改善箇所説明図

改善の内容

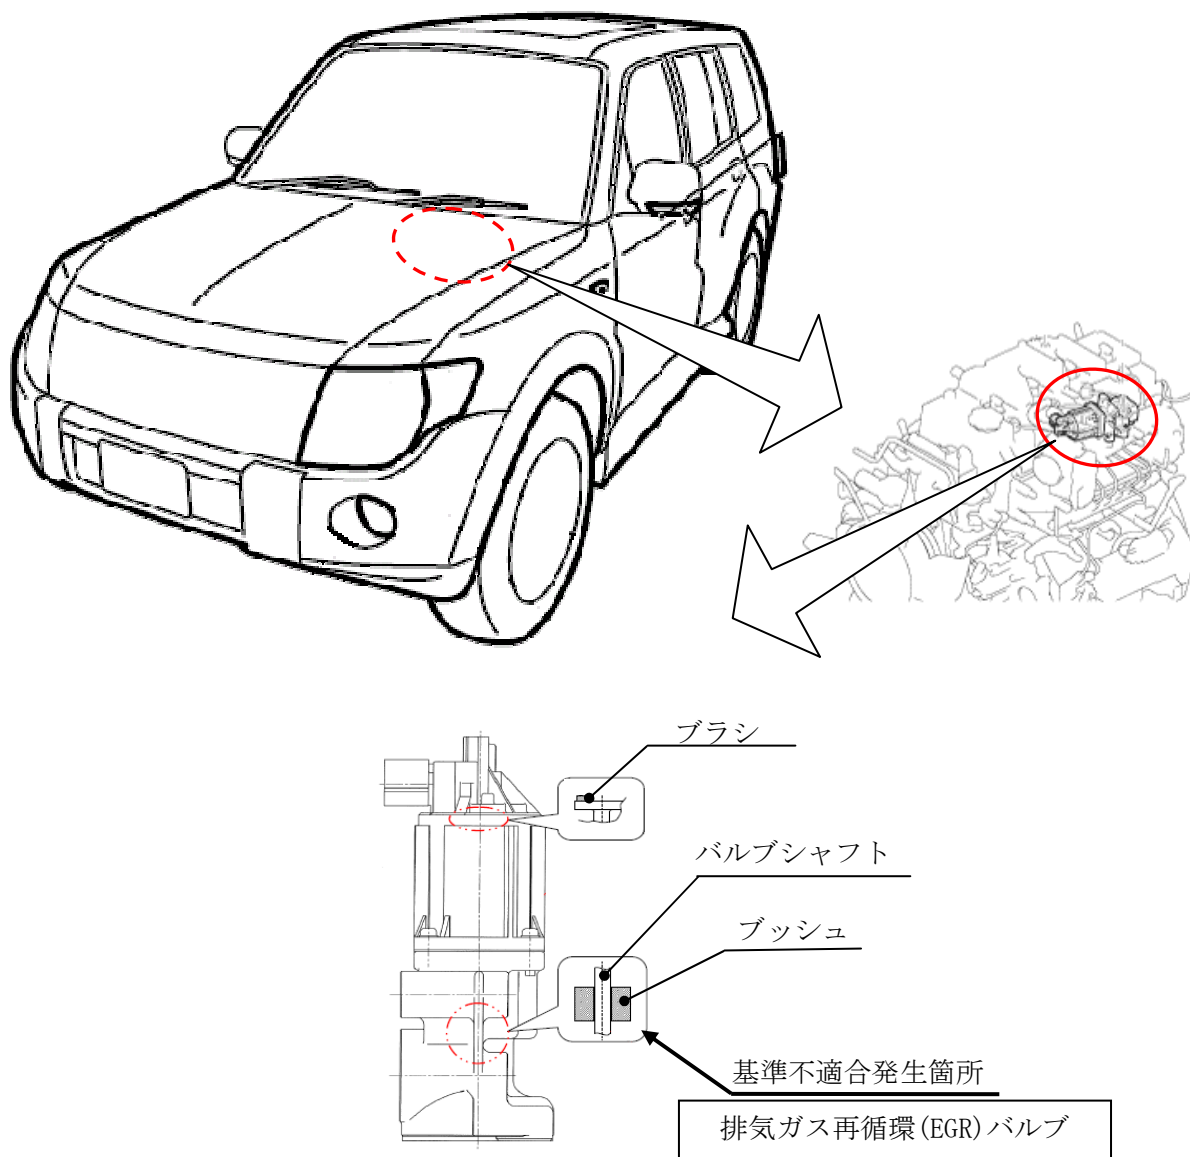
排気ガス再循環 (EGR) バルブにおいて、バルブシャフト部にあるブッシュのシール構造が不適切なため、バルブシャフト作動時にシール性が低下し、排気ガスがモータ内に侵入する場合があります。その後、モータ内部にあるブラシが異常摩耗することにより導通不良が発生すると、EGR バルブの機能が停止し、エンジン警告灯が点灯する。

全車両、排気ガス再循環 (EGR) バルブの外観形状を確認し、シール構造変更前品の場合には対策品と交換する。

注：図中の 内は、交換部品を示す。

識別：EGR バルブの取付けボルト 4 本の頭部に白または黄色のペイントを塗布する。
